Conseil patrimoine bâti

église *Saint-Laurent de Kairon*

Commune de SAINT-PAIR-SUR-MER

Compte-rendu d'observation

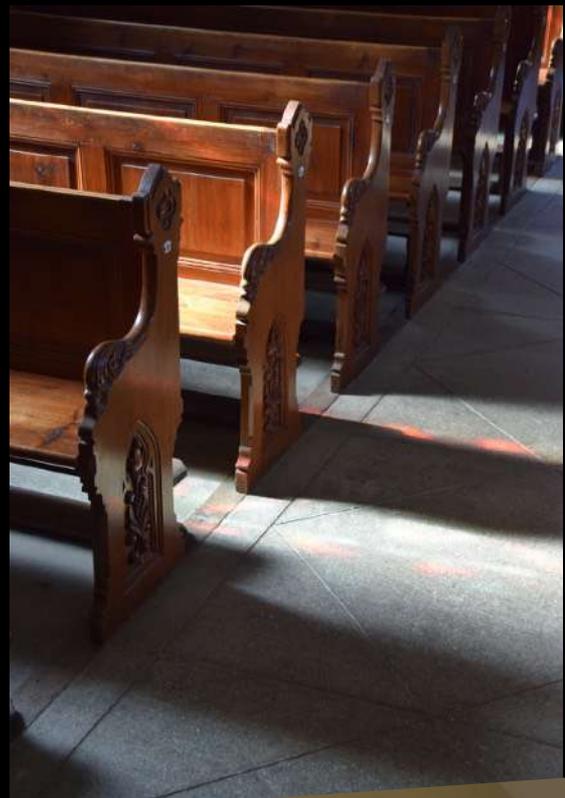
De façon générale, la question de la circulation automobile dans le bourg de *Kairon* demeure incidente sur les conditions de préservation de ce patrimoine communal. Aussi, compte tenu de son peu d'intérêt patrimonial, la suppression de la sacristie pourrait permettre d'envisager une circulation en sens unique de part et d'autre du périmètre de l'enclos ; ce qui implique également, en retour, au clocher-porche de bénéficier d'un seuil bâti plus cohérent d'avec son gabarit bâti. Combinées, la suppression de cet édicule des années 50* et la restitution de l'empreinte de

l'enclos médiéval comme un écrin autour de l'église se posent comme des pistes patrimoniales évoquant tant l'ambiance séculaire du lieu que des conditions de sécurité routière pour la traversée du bourg de *Kairon*.
